DODATEK Č. 2 SMLOUVY O DÍLO

„Střední zdravotnická škola Kroměříž – zateplení budovy školy“
uzavřená dle § 2586a n. zákona č. 89/2012 Sb., občanský zákoník, ve znění pozdějších předpisů

OZNÁMENÍ ZMĚNY OPŽP 2014+ PO5

Předmět změny: Změna rozsahu demontáže stávajícího střešního souvrství

SCH4 - skladba pro variantu 1

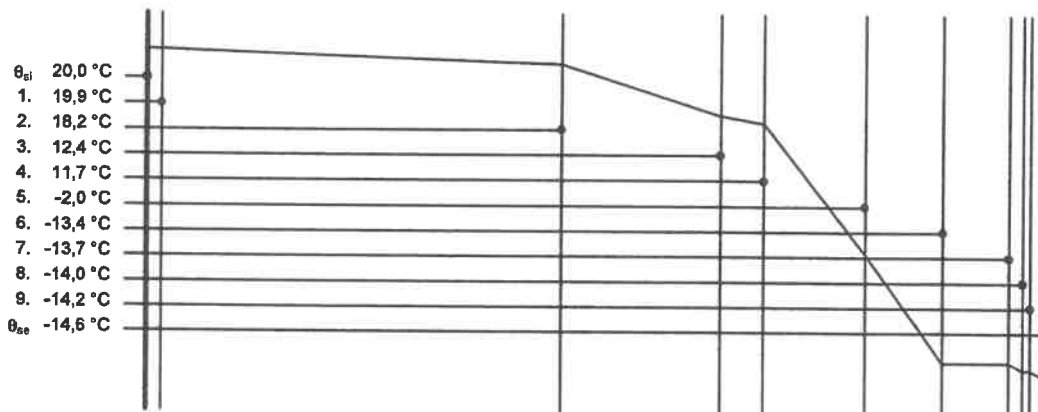
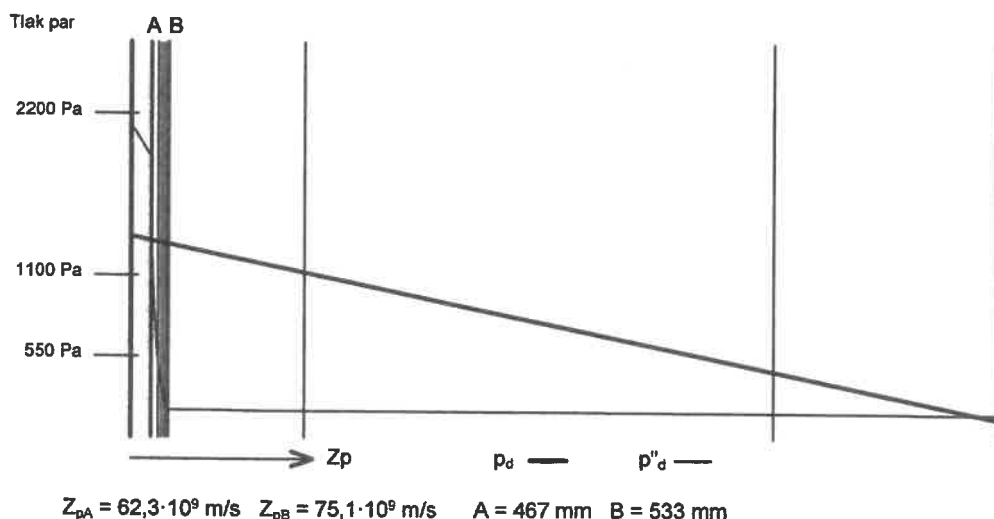
Popis a zdůvodnění změny: Na základě provedeného stavebně - technického průzkumu při realizaci stávající střechy budovy, kterým byl posouzen stav střešního pláště (statické posouzení, výtažné zkoušky) zhotovitel navrhuje v rámci zamezení rizika případného zatečení do objektů a omezení vzniku případných následných škod provést výměnu stávajícího střešního souvrství pouze ve vymezeném rozsahu. Průzkumem střechy bylo zjištěno, že stávající plášť nejeví viditelné známky poškození hydroizolační vrstvy. Z dříve uvedeného tedy není nutné kompletně stávající vrstvy střešního pláště odstraňovat. Nově navrženou skladbu navrhuje zhotovitel uložit v dané části na stávající střešní souvrství. Výše zmíněné bylo posouzeno statických výpočtem.

Původní návrh dle EP č. 66-17/127 ze dne 20.10.2017 počítal s odbouráním původního střešního souvrství a zateplením střechy SCH4 tepelnou izolací s $\lambda \leq 0,037 \text{ W/m.K}$ o tl. 300 mm. Součinitel prostupu tepla po zateplení tl. 300 mm je pro SCH4Z = 0,142 W/m².K.

V průběhu stavby byly provedeny destrukční sondy do střešního pláště a zjištěno skutečné souvrství střechy a jeho stav. Změna řeší zateplení střechy na stávající souvrství (bez odbourání) a zateplení tepelnou izolací s $\lambda \leq 0,038 \text{ W/m.K}$ o tl. 200 mm. Součinitel prostupu tepla po zateplení tl. 200 mm bude pro SCH4Z = 0,136 W/m².K. Bude tedy dosaženo lepší hodnoty součinitele prostupu tepla, než bylo původně plánováno. Tato změna je na straně bezpečnosti výpočtu a nebude mít vliv na roční úsporu energie na vytápění a emise CO₂. S navrhovanou změnou souhlasím.

Součinitel prostupu tepla konstrukce nesplňuje požadavek na U_N a U_{rec}

Roční množství zkondenzované páry (kg/m^2) $M_c = 0,157 > 0,100$ - konstrukce nevyhovuje

Konstrukce nevyhovuje.
